## CONTROLE DE FONCTIONNEMENT

### RAPPORT DE VISITE SUR LE SYSTEME D'ASSAINISSEMENT NON COLLECTIF COMMUNE DE VIC EN BIGORRE

<b>N° dossier : 1813</b> <b>Nom de l'utilisateur : SCI Le Ranch</b> <b>Adresse de l'immeuble : RTE DE RABASTENS</b> <b>Commune : VIC EN BIGORRE</b> <b>Section et n° parcelle(s) : ZK 0014</b> <b>Date de réalisation de l'assainissement : Non précisé</b>	<b>Propriétaire de l'immeuble :</b> <b>Nom du propriétaire : SCI Le Ranch</b> <b>Adresse : RTE DE RABASTENS</b> <b>65500 VIC EN BIGORRE</b>
--	--

Plan et localisation de l'installation (Ech.:1/141):

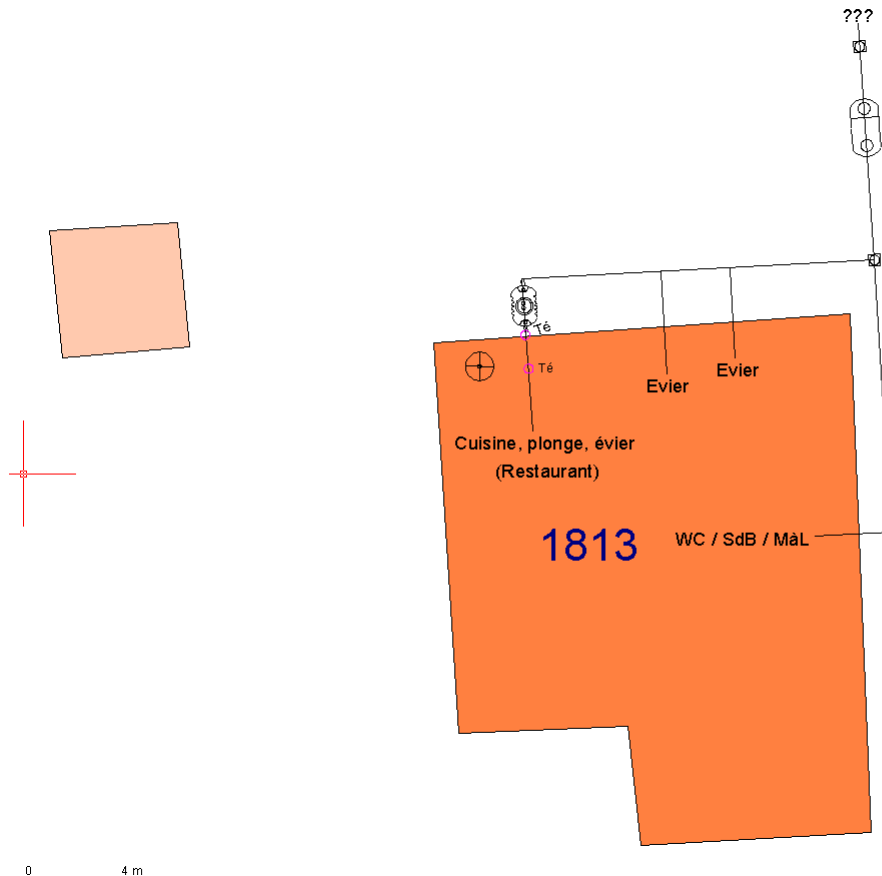
L'installation d'assainissement non collectif ne possède pas de filière de traitement afin de traiter l'ensemble des eaux usées, elle est donc dépourvue d'un traitement réglementaire. A la sortie d'un dispositif de prétraitement (fosse septique, fosse toutes eaux ou bac à graisses), l'effluent n'est pas épuré. Il est encore chargé en polluants organiques et en germes pathogènes. Le rejet est donc source de pollution et peut présenter des risques de salubrité publique. Pour permettre un traitement de qualité des effluents domestiques de l'habitation, il faudra prévoir l'installation d'un dispositif en accord avec la réglementation en vigueur et l'étude de sol de votre parcelle.

Il a été constaté à proximité la présence d'un puits qui assure l'alimentation en eau potable. Ce dernier doit se situer à plus de 35 m de tout rejet d'eaux usées et/ou traitées afin de ne pas altérer la qualité de l'eau utilisée pour la consommation humaine. Il est vivement conseillé de réaliser des analyses afin de connaître la qualité de l'eau.

Le béton du regard de la fosse toutes eaux et du regard de répartition de la filière de traitement est attaqué (précipité blanchâtre). L'origine de ce phénomène de corrosion est la production d'hydrogène sulfuré (H<sub>2</sub>S) issu de la décomposition des boues. Ce phénomène s'aggrave quand l'ensemble des eaux vannes et ménagères sont mélangés dans le même dispositif. Cela prouve que la ventilation de la fosse n'est pas efficace, elle ne permet pas une évacuation suffisante de ces gaz. Il faut la brancher en sortie de fosse, diamètre 100 mm, et remonter le tuyau au-dessus du toit, équipé d'un extracteur éolien.
